Nr referencyjny: BZP.271.28.2024

Dotyczy: postępowania o udzielenie zamówienia klasycznego prowadzonego w trybie podstawowym bez negocjacji pn.: Rewitalizacja pałacu Bobrowskich w Andrychowie - etap I

WYJAŚNIENIA TREŚCI SPECYFIKACJI WARUNKÓW ZAMÓWIENIA (SWZ)

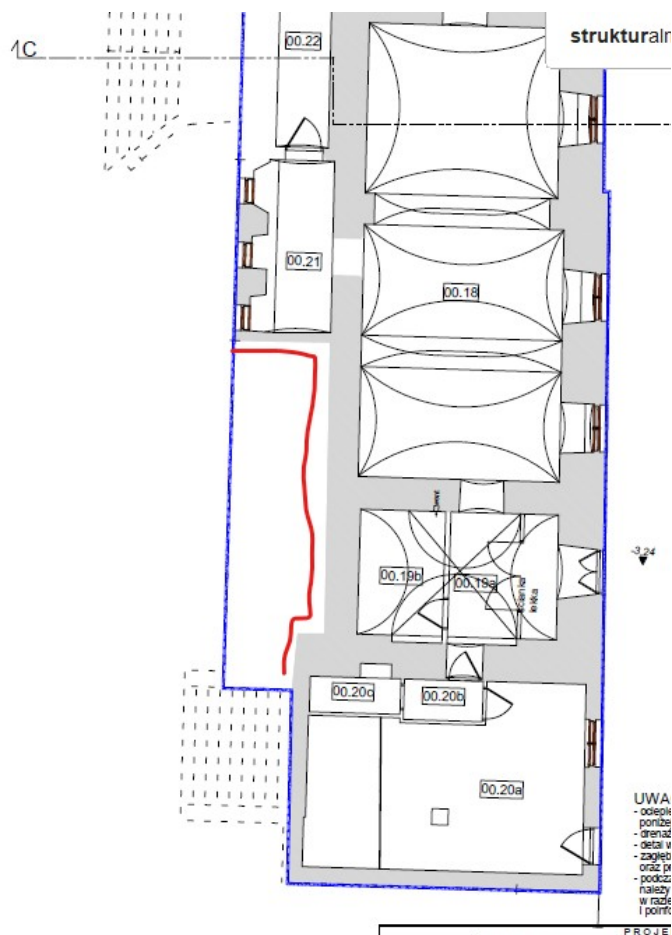
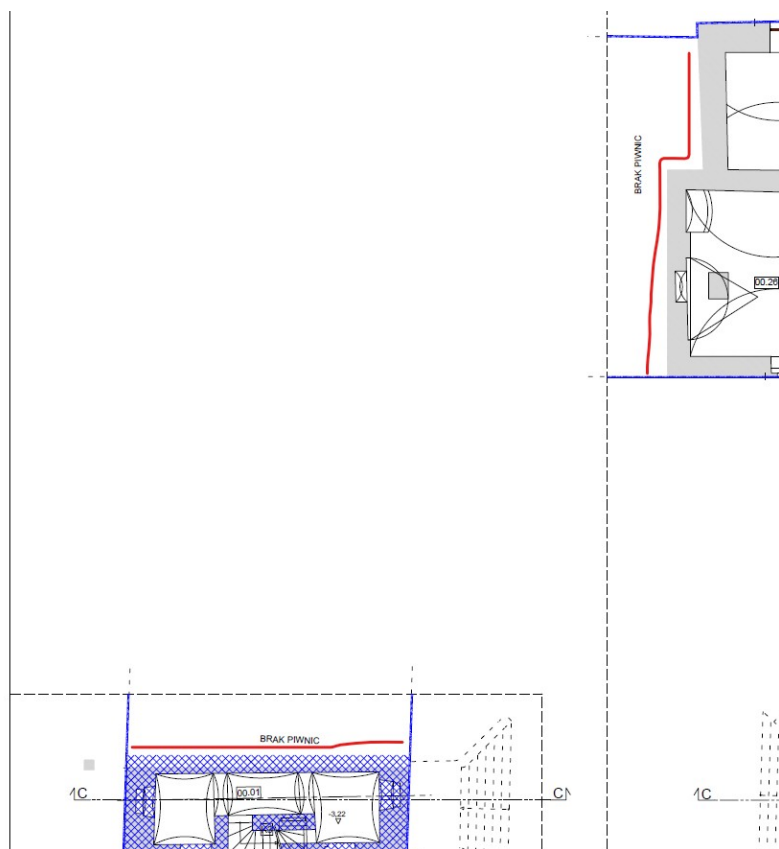
Bardzo prosimy o przeanalizowanie jeszcze raz odpowiedzi na pytanie nr. 34 z dnia 14.12.2024r. Na wszystkie pod punkty pytania 34 Zamawiający odpowiedział twierdząco „zgodnie z projektem należy wykonać/ odtworzyć” co jest prawdą tylko wg. założenia opisu zamówienia oraz odpowiedzi od 1 do 33 nie w tym etapie. Przykład:

a) Izolacja ścian od wewnątrz wg. odpowiedzi nr. 3 nie wykonujemy w tym etapie. Odpowiedź na pytanie 34.1 – wykonujemy.

a) Zgodnie z projektem należy wykonać. W odpowiedzi z dnia 14.12.2024r. na pytanie 35, wskazane jest, które ściany wewnętrzne należy izolować i w jaki sposób – iniekcja strukturalna, którą traktuje się jako izolację PIONOWĄ ścian WEWNĘTRZNYCH.

Należy wykonać dla ścian poniżej gruntu za którymi nie ma podpiwniczenia (zasypane, brak piwnic)
